## **Informe Consolidado de Solicitud de Aclaraciones, Rectificaciones y/o Ampliaciones a la Declaración de Impacto Ambiental del Proyecto "Parque Fotovoltaico Los Boldos"**

Nombre del Titular : Longotoma Solar SpA  
Nombre del representante Legal : Juan Pablo Toledo Torres  
Dirección del Titular : Rosario Norte 407, oficina 1201, Las Condes, Santiago.

El presente Informe Consolidado de Solicitud de Aclaraciones, Rectificaciones o Ampliaciones a la Declaración de Impacto Ambiental del proyecto "Parque Fotovoltaico Los Boldos", contiene las observaciones generadas en virtud de la revisión de la DIA.

Imagen 1: Caminos Proyectados.

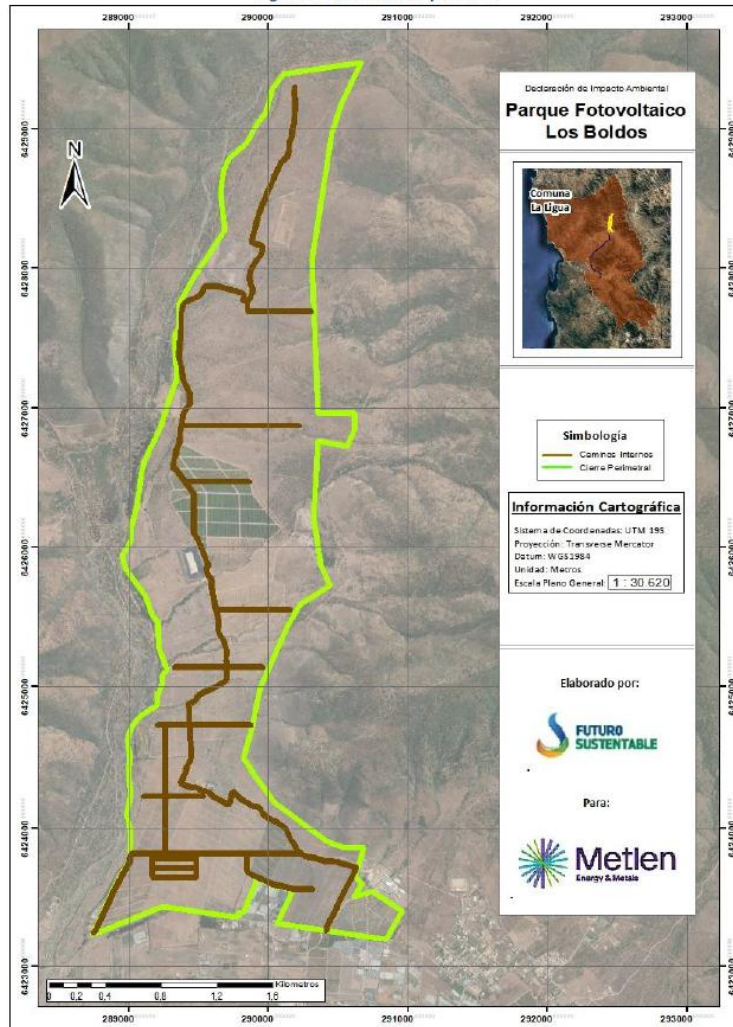
8. Respecto de la DIA, Capítulo 1, y los caminos a utilizar por el Proyecto se tienen las siguientes observaciones:
  - a) En el numeral 5.2.7 “Caminos permanentes”, se presenta la Figura 16 con los caminos proyectados. Al respecto, se solicita al titular indicar si el cerco perimetral requerirá de un camino de servicio para acceder a su construcción y futuras reparaciones.

Imagen 3: Ejemplo de caminos que requieren trabajos de adecuación.

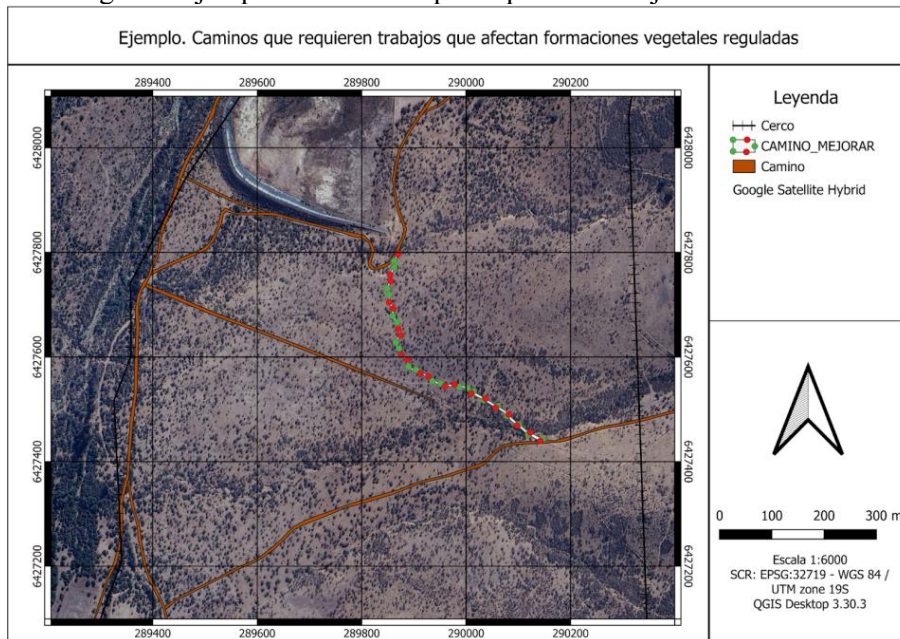
- c) Se solicita ampliar la información de los caminos existentes que requerirán ensanche y/o mejoramiento, dado que estas acciones no están incluidas en el “Anexo 2.1 - Planos y KMZ”, como se puede observar el archivo Rutas Los Boldos.kmz del Anexo 2.4 “Inventario de Emisiones atmosféricas PFV Los Boldos”, no todas las huellas y caminos existentes tienen las dimensiones y condiciones adecuadas para el transporte de personal y materiales, considerando el uso de camiones pluma y grúas. Al respecto, se solicita indicar la longitud total de caminos existentes (sin obras requeridas), caminos existentes a mejorar (detallando por tipo de obras que requiere), y caminos proyectados a construir, la superficie afectada por dichas obras (en hectáreas). Se solicita entregar una tabla detallada con la información requerida.

Imagen 4: Caminos de acceso Torres 25-24.

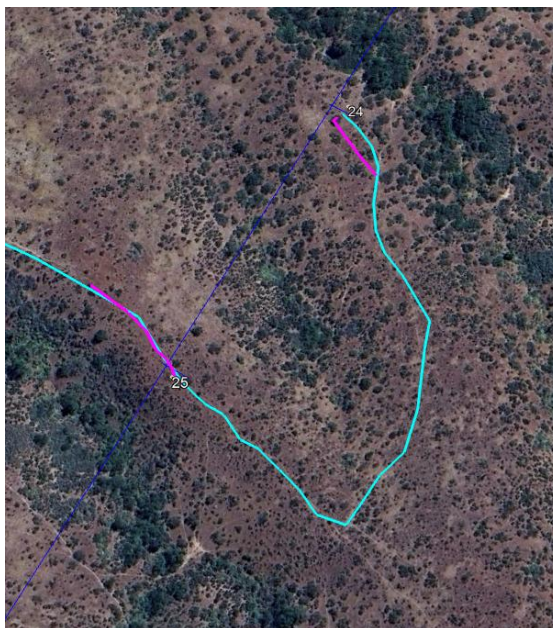
- d) En línea con la pregunta anterior, en la zona de la LTE se observa que la huella de acceso desde la torre 25 a la torre 24 podría requerir acciones de acondicionamiento que no han sido considerados, se solicita aclarar:

Imagen 5: Caminos a utilizar para la LTE, Torres 13, 46 y 47.

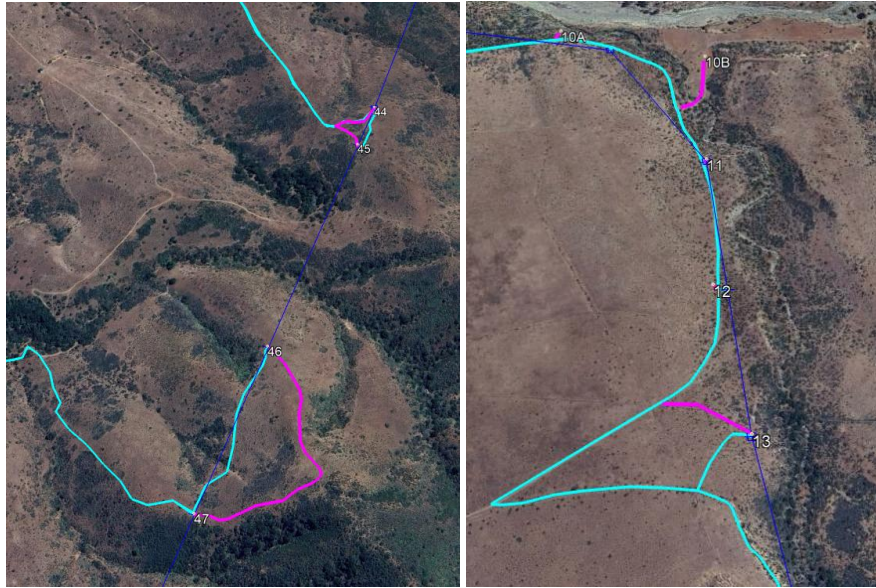
- e) Se solicita indicar el vehículo o maquinaria de mayores dimensiones que circulará por los caminos del parque y la línea, debiendo señalar el ancho de camino requerido para sus movimientos y giros.
  - f) Se solicita proporcionar información sobre la materialidad de los caminos a proyectar.
9. Respecto del trazado de caminos, que se grafican en los KMZ del Proyecto, se tienen las siguientes observaciones:
- a) Se solicita actualizar el archivo KMZ “Rutas Los Boldos” del Anexo 2.4.3 “Planillas de cálculo”, dado que los caminos a utilizar (resaltados en color calipso) no son coincidentes con algunos caminos a construir (resaltados en color fucsia) del archivo KMZ “Layout completo Parque Fotovoltaico Los Boldos” del Anexo 2.1.2 “KMZ”, a modo de ejemplo se presentan imágenes del camino entre las Torres 13, 46 y 47:

Imagen 6: Caminos a utilizar para la LTE, Torre 36.

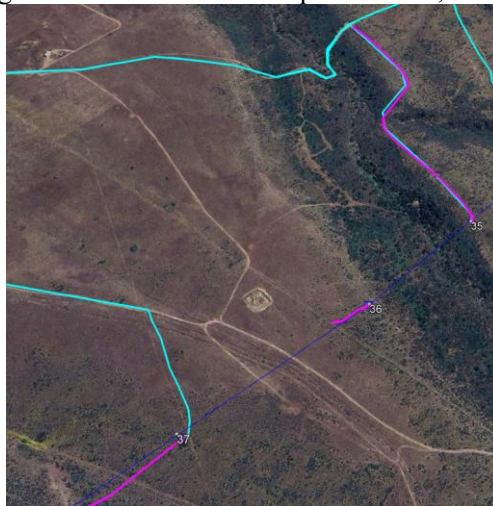
- b) Adicionalmente, se solicita indicar el camino de acceso a la Torre 36, dado que no se observa la ruta a considerar en el proyecto, de acuerdo con la siguiente imagen:

Imagen 7: Camino de acceso Torre 29.

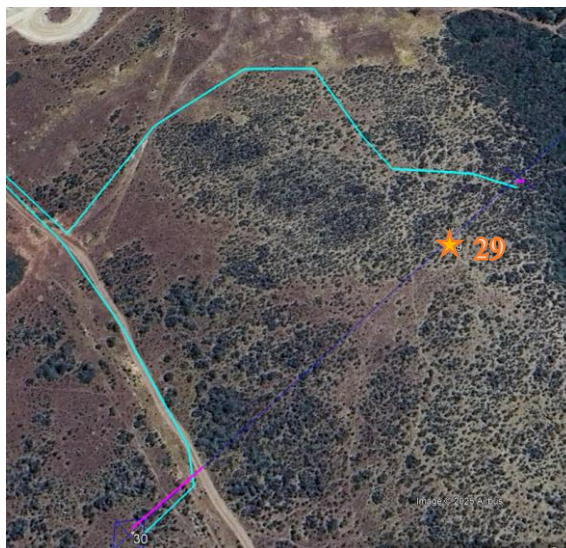
- c) Se solicita aclarar el acceso a la Torre 29 (marcada con una estrella en la siguiente imagen), dado que el camino resaltado en color calipso, no es coincidente con la torre, la cual se observa en la siguiente imagen:

Imagen 9: AI de fauna y cauces

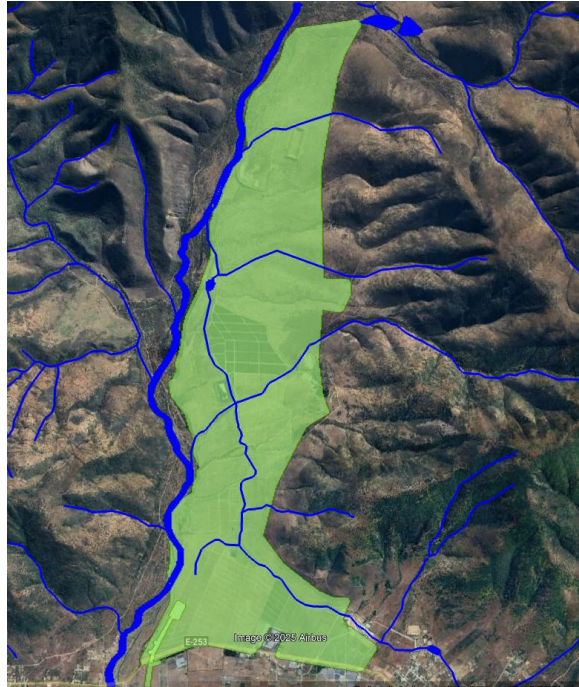
- a) Respecto del apartado “Área de Influencia”, el titular señala: “(...) *el área de influencia corresponde al polígono formado por las áreas de obras y actividades del Proyecto más un buffer de 300 m*” (...) “*En el caso de la línea de transmisión se considera una zona de amortiguación o buffer de 50 m a ambos lados del eje del trazado de la línea en base a los resultados de Ruido, Aire y perturbación de Hábitat*”. En este sentido, con esta determinación mediante buffer de 300 m (marcado en color verde en la siguiente imagen), se observa que se deja a fuera del área de influencia al Estero Ossandón, y algunas quebradas con vegetación que van de Este a Oeste, los que serían corredores biológicos de especies de amplio movimiento como zorros o quiques. Por lo tanto, se solicita ampliar y reevaluar.

Imagen 10: Error en la extensión de área de influencia.

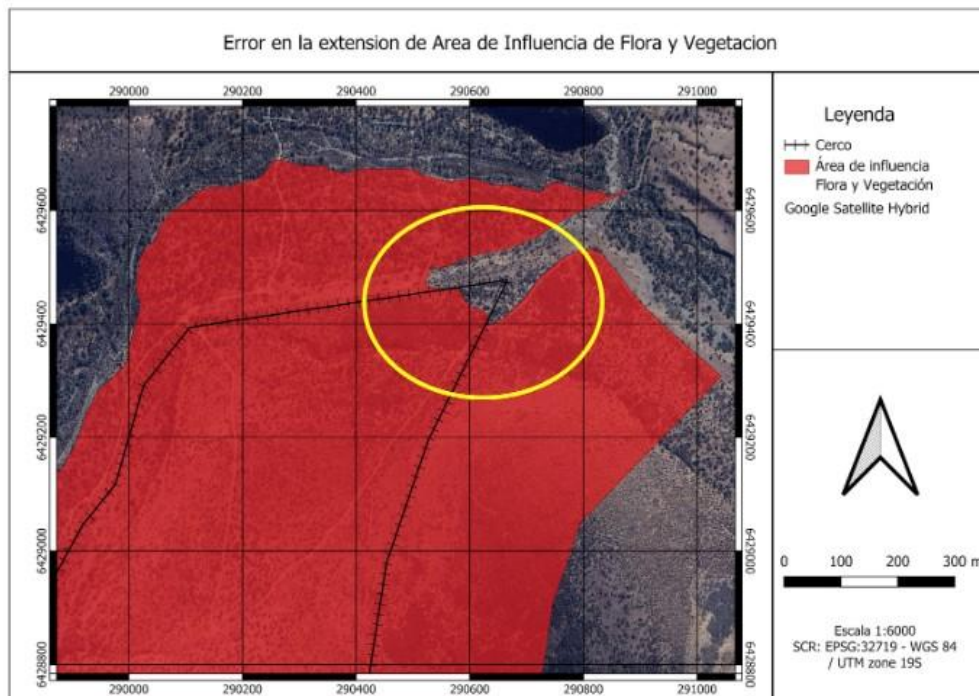
- a) Se solicita aportar los parámetros técnicos con que definió el área de influencia para flora y vegetación. Se requiere que, en función de los efectos de las obras y acciones del proyecto, como por ejemplo la extensión del efecto borde o la dispersión del MPS, justifique fundadamente el área de influencia efectiva. Lo anterior, dado que los antecedentes aportados no resultan suficientes para asegurar que dichos efectos no se manifiesten más allá de los límites definidos.
- b) Respecto al área de influencia de flora y vegetación, se encontraron errores u omisiones evidentes en la cartografía digital presentada, que se solicitan aclarar, tal como se muestra en la siguiente imagen:

Imagen 11: Superficie que requieren evaluación para descartar presencia de BNP.

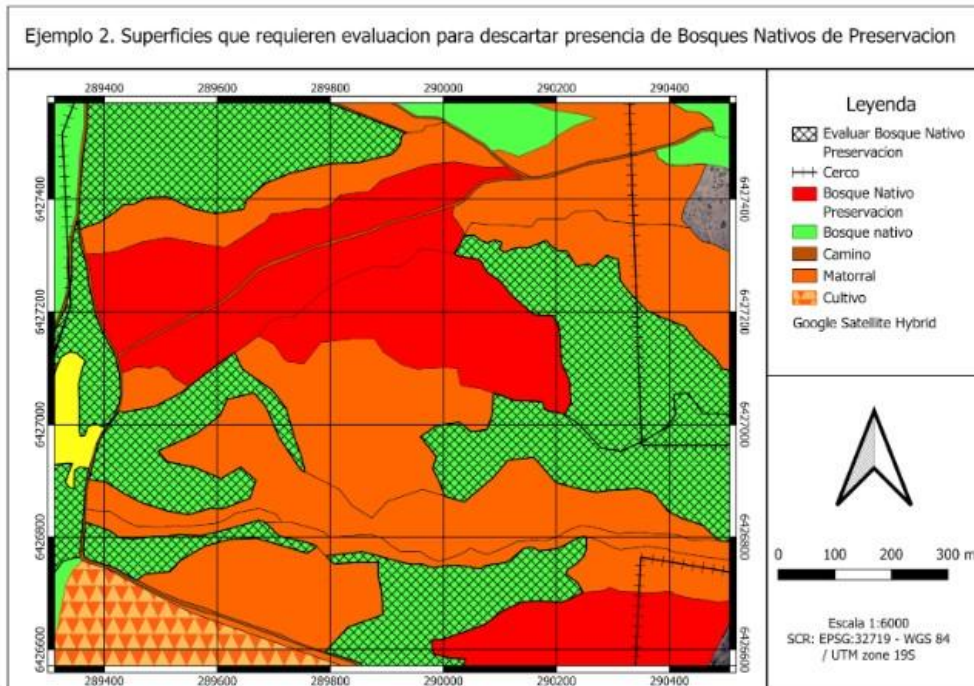
106. Se solicita al titular aclarar la metodología empleada para la delimitación de cada formación vegetal, la cual debe encontrarse debidamente fundamentada bajo criterios técnicos y ecológicos. Es esencial que dicha delimitación respete el principio de continuidad de las formaciones vegetales, evitando segmentaciones arbitrarias que puedan subestimar su real extensión e integridad ecológica. En este contexto, se sugiere evaluar la aplicabilidad de la categoría de bosque nativo de preservación a todos aquellos polígonos adyacentes a los ya clasificados bajo dicha categoría, como se ejemplifica en la imagen adjunta, a fin de asegurar una adecuada caracterización del ecosistema y la protección efectiva de sus componentes:

Imagen 12: Superficie que requiere evaluación.

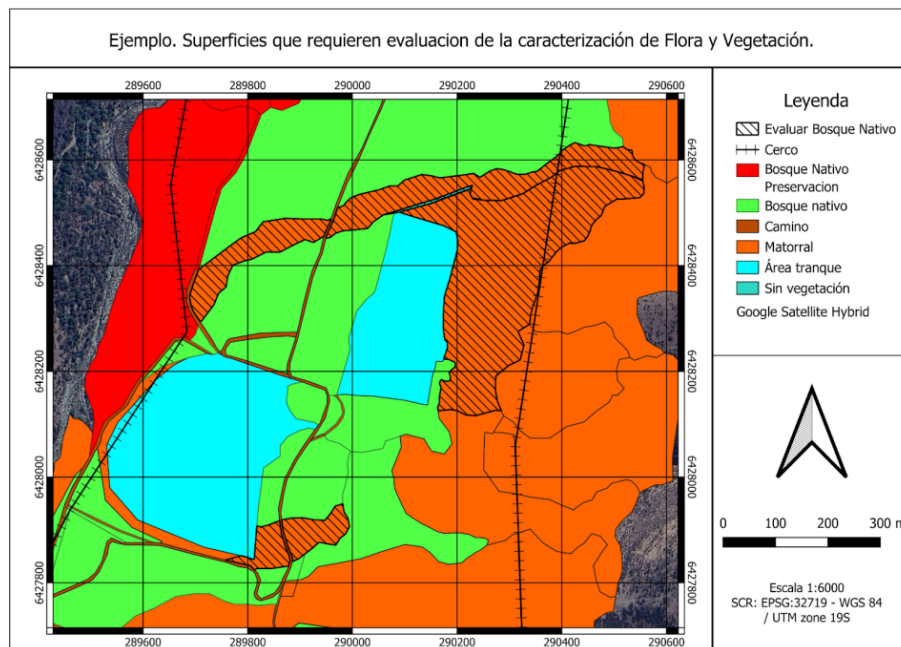
107. Se solicita al titular actualizar la clasificación de la vegetación, toda vez que existen polígonos indicados como “Matorral” que en terreno fueron verificados y se concluye que corresponden a Bosque nativo (Por ejemplo, polígonos FID: 160, 475, 552, 560, 171).

Imagen 14: Superficie que requiere evaluación.

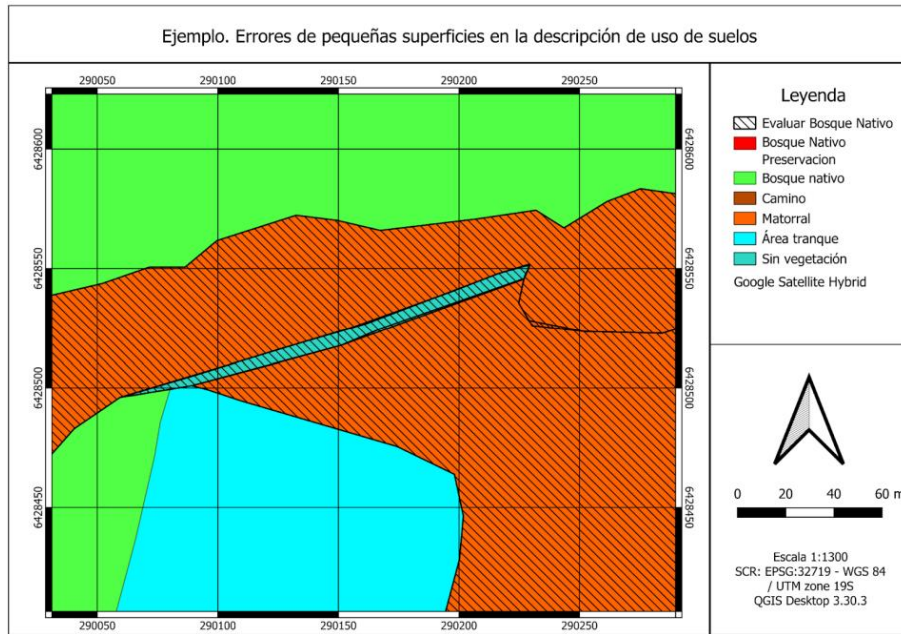
108. Otro ejemplo, es el polígono FID 582, clasificado como “Sin vegetación”, corresponde a una superficie de extensión reducida que no constituye un área aislada en términos ecológicos, por lo que, debe considerarse parte de las formaciones vegetales circundantes, en este caso, bosque nativo. En virtud de lo anterior, se solicita al titular rectificar la delimitación de polígonos de pequeñas dimensiones que han sido artificialmente separados de otros adyacentes, considerando que los bosques y matorrales pueden presentar sectores con claros o zonas despejadas que igualmente forman parte integral de dichas formaciones vegetacionales.

Imagen 15: Ejemplo de error en cartografía digital.

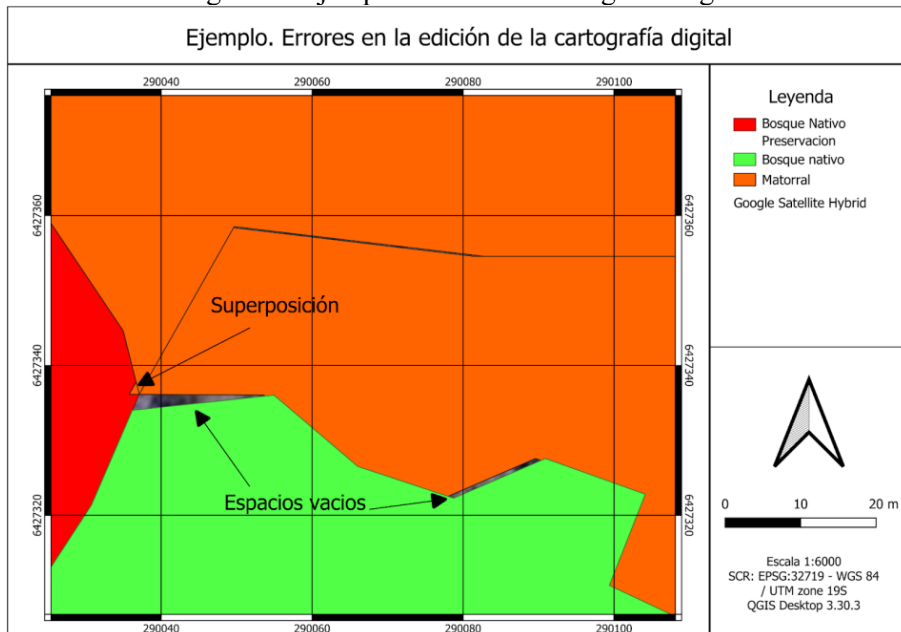
109. Por otra parte, se solicita actualizar la cartografía digital, dado que observan errores básicos de edición en la cartografía digital que deben ser corregidos para una correcta cuantificación de las superficies, por ejemplo, no deben existir espacios vacíos, polígonos superpuestos y/o errores de corte. Lo anterior, se ejemplifica en la siguiente figura:

Imagen 16: Superficies que requieren evaluación.

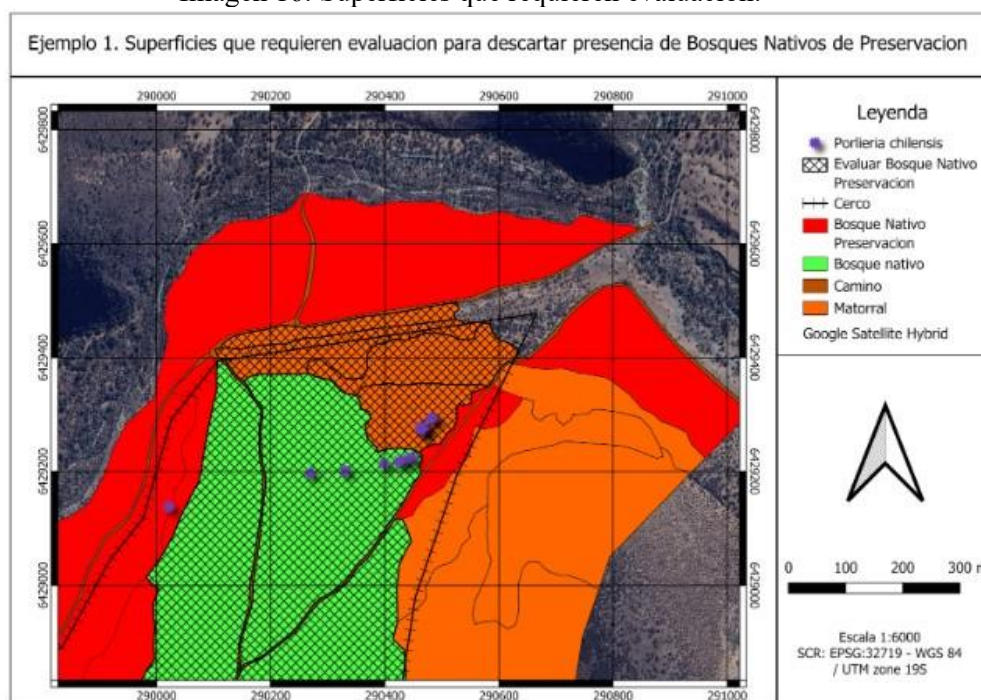
Sumado a lo anterior, en terreno se pudo verificar incongruencias en la clasificación de la vegetación, toda vez que se registraron individuos de la especie *Porlieria chilensis* (Guayacán) en formaciones de bosque que no han sido clasificadas como bosque de preservación, como se muestra en la siguiente imagen:

Imagen 17: Quebradas no identificadas (parte 1).

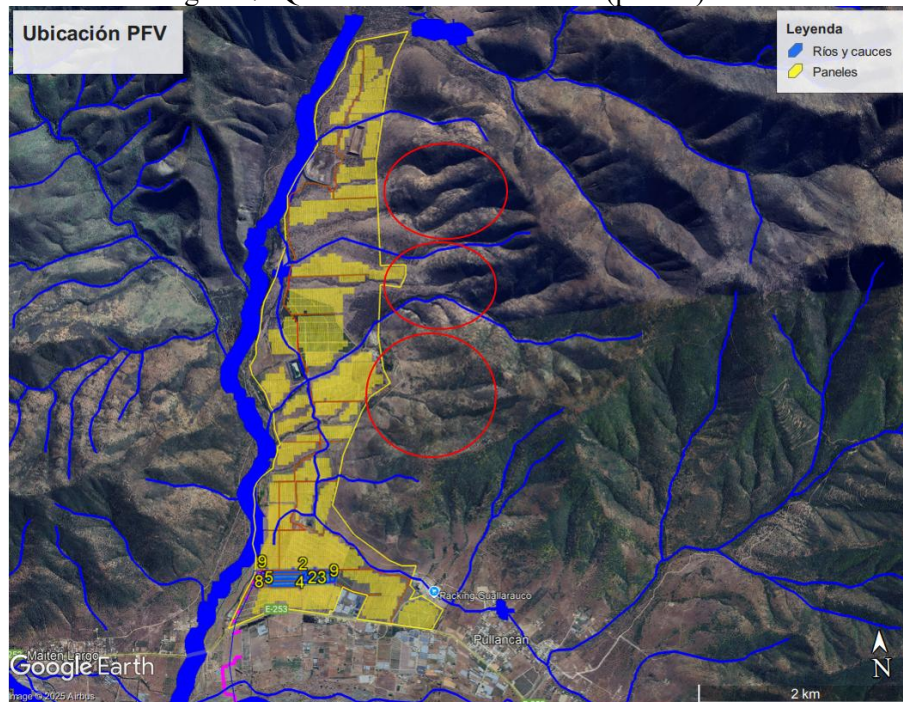
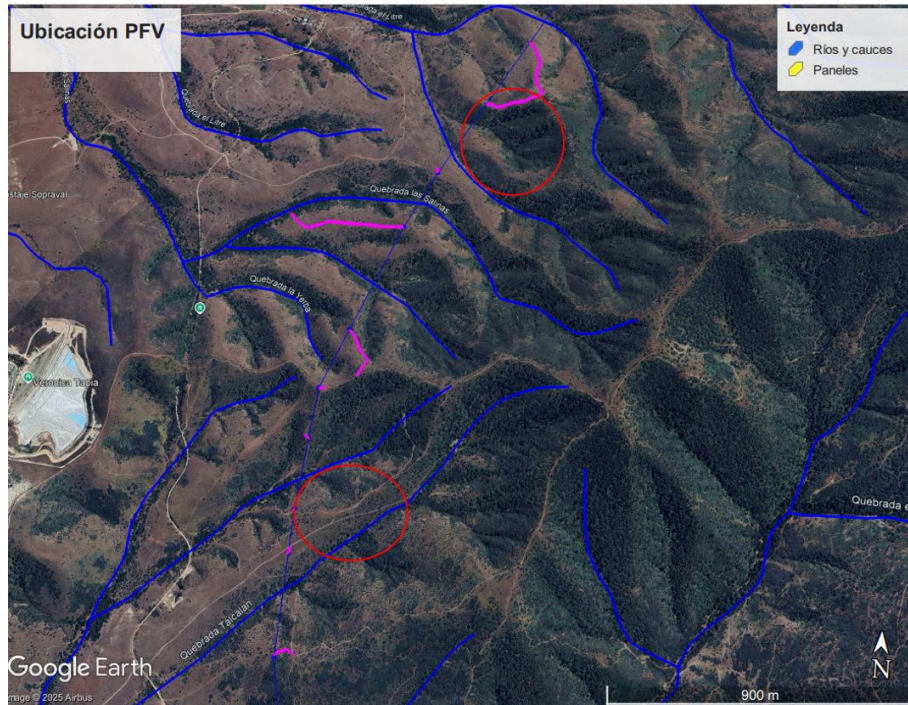
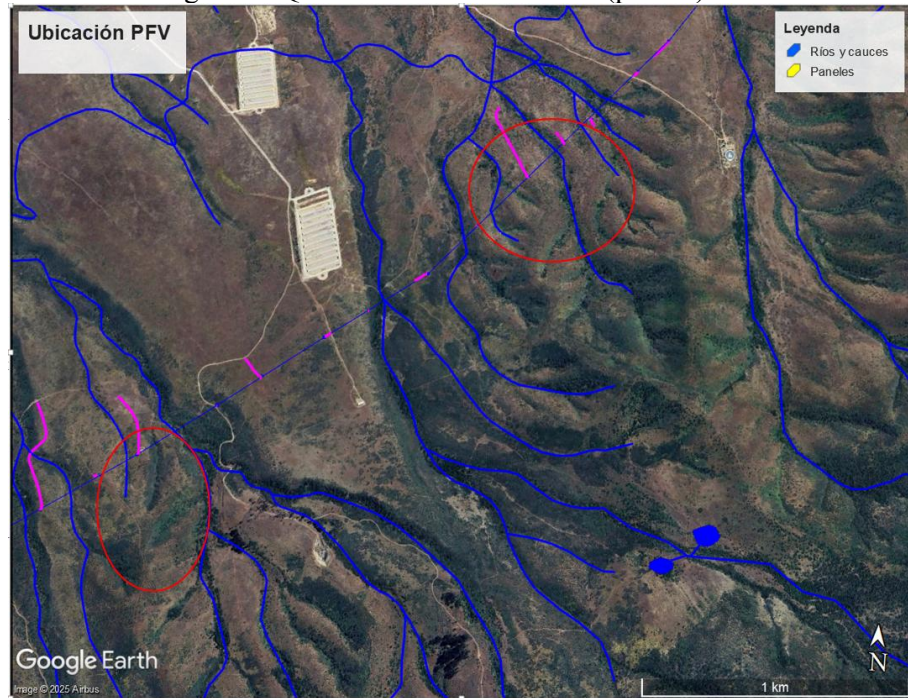
- Identificación y análisis de cauces: Si bien el titular identifica una serie de cauces naturales y artificiales, se observa que falta la identificación de quebradas que se ubican en la zona de paneles y LAT, por lo tanto, se solicita ampliar información según corresponda. Se adjuntan imágenes referenciales de las quebradas faltantes:
